13. zasedání Komise pro Třeboradice

13. zasedání Komise pro Třeboradice se konalo dne 7.10. 2021 od 18 hodin v Loveckém salonku čakovického zámku.

Křižovatka Za Tratí x Schoellerova - situace

Centrum Třeboradic – revitalizace-situace

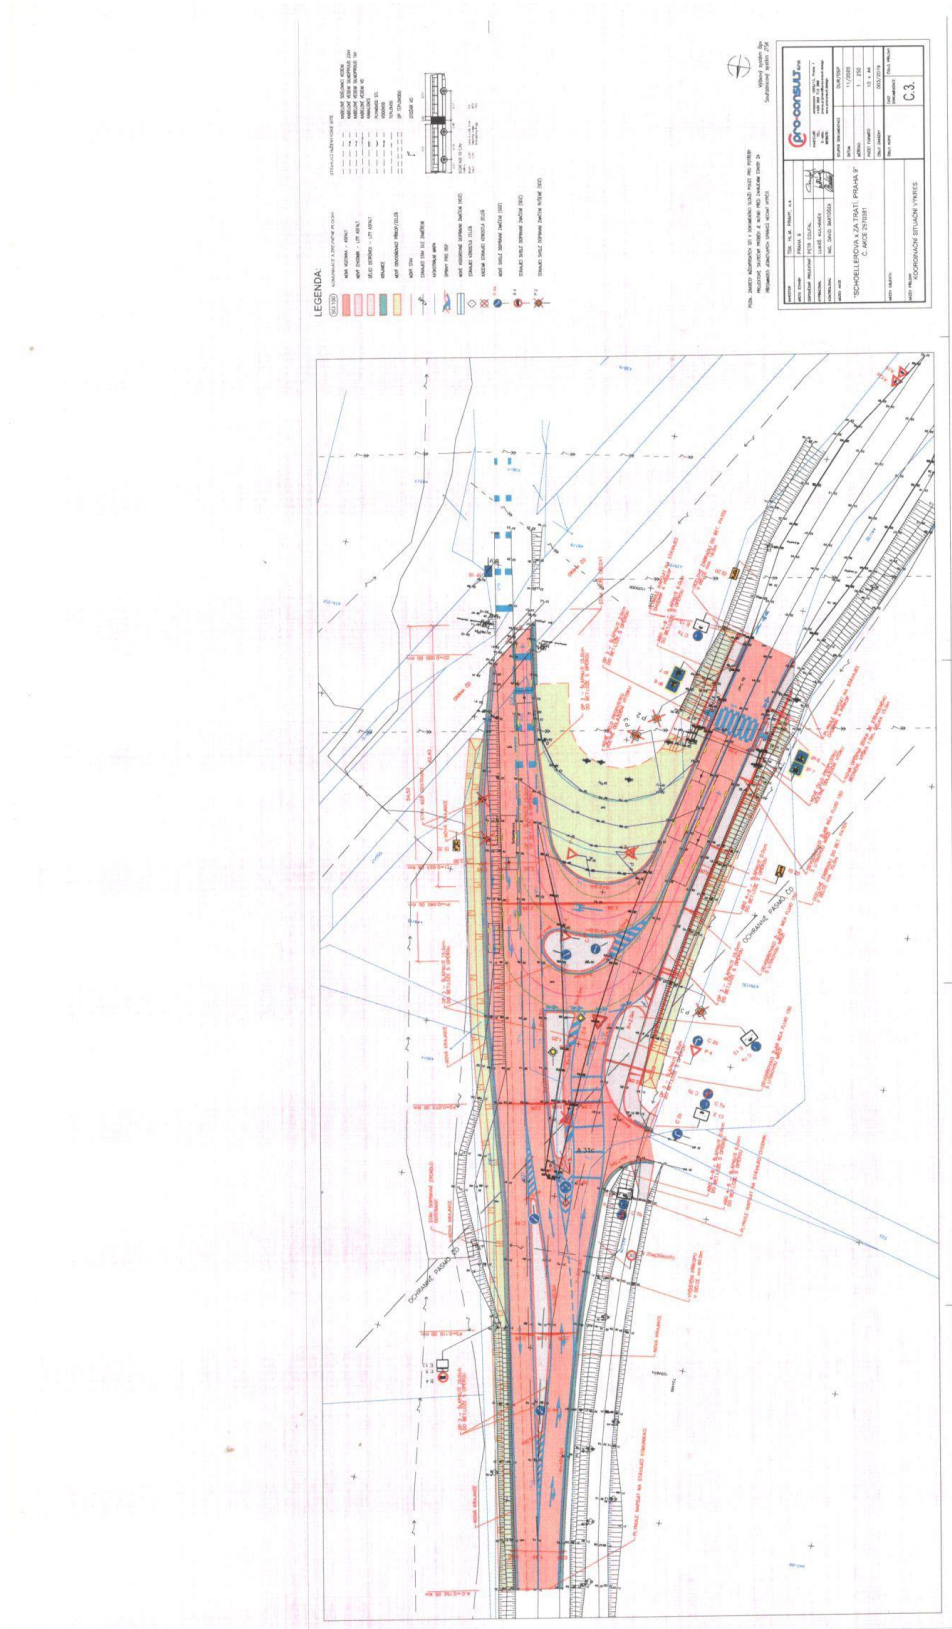
Návrh komise parciální ostrůvky – na středové ostrůvky zvolit jiných povrch, a to místo litého asfaltu navrhuje nahradit nízkými bezúdržbovými sukulenty nebo kačírky nebo zámkovou dlažbou.
